Make	Model	Year	Install	ECU	Lights	Locks	Trunk/Hatch	I/O Changes
DL-TL6 Toyota	RAV4 PTS AT	2013-15	Type 3	4/BFB	Park / Auto Yes	No	No	Green White/Blue X

FTI-TLP4: Notas de instalación y configuración

Descripción general: Conector de cerradura de puerta mal cableado, se requiere reparación en campo.

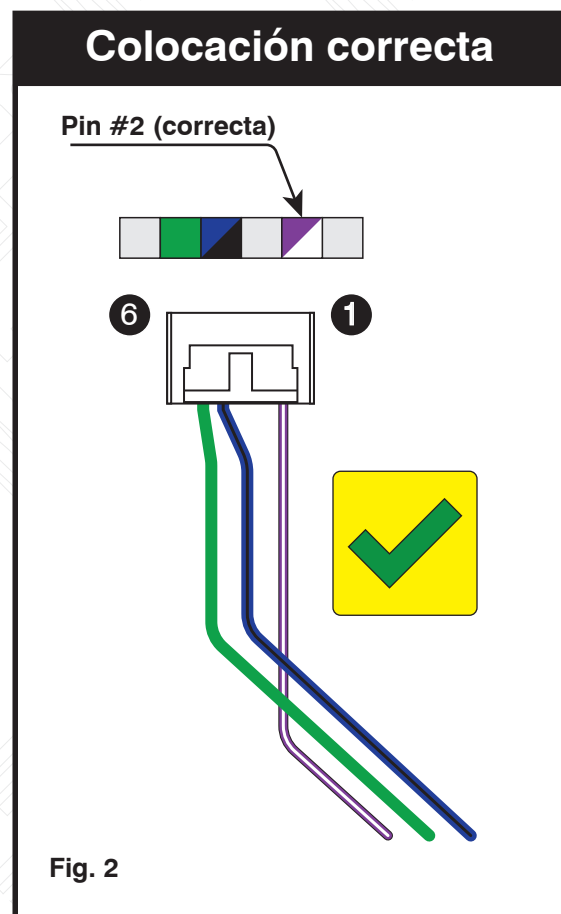
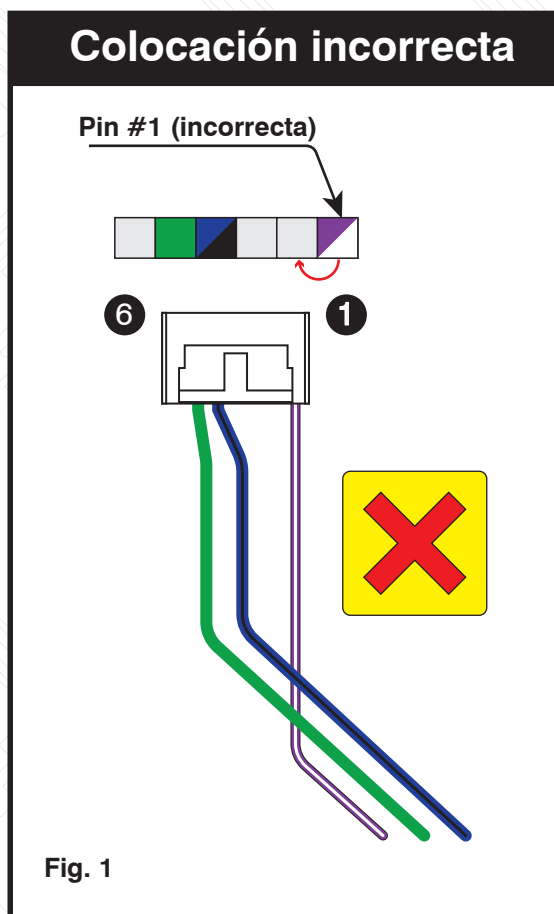
Problema: una revisión de las muestras más recientes de arneses en T FTI-TLP4 reveló un cable de salida troncal fuera de lugar en el conector de 6 pines conector de accesorios de bloqueo que requiere que el cable se reubique en la posición correcta, para garantizar un funcionamiento seguro cuando se usa. **El uso del arnés sin abordar el problema dará como resultado una falla en el control del maletero/escotilla, y es posible daño al vehículo BCM.**

Corrección: El cable morado/blanco del arnés en la última producción de arneses FTI-TLP4 se insertó en el posición normalmente utilizada para la conexión de alimentación de +12 V en el arnés de accesorios. Antes de completar la instalación, el instalador debe reubicar el cable morado/blanco del arnés en la posición correcta, 1 espacio hacia adentro en el conector de 6 pines, vea ilustraciones a continuación en la Fig. 2. Para reubicar la terminal, usando un pico fino o un cuchillo tipo Olfa, presione la lengüeta de bloqueo de la terminal y tire de la cable de la carcasa del conector. Una vez que la terminal ha sido removida de la carcasa, nuevamente usando el pico o cuchillo, levante la lengüeta de bloqueo aproximadamente 1/16" (1,5 mm) y vuelva a insertar el terminal en la posición correcta. Si en el examen inicial de el arnés el conector del accesorio de bloqueo se parece a la ilustración de la Fig. 2, no es necesario modificarlo, el cable está en la posición adecuada.
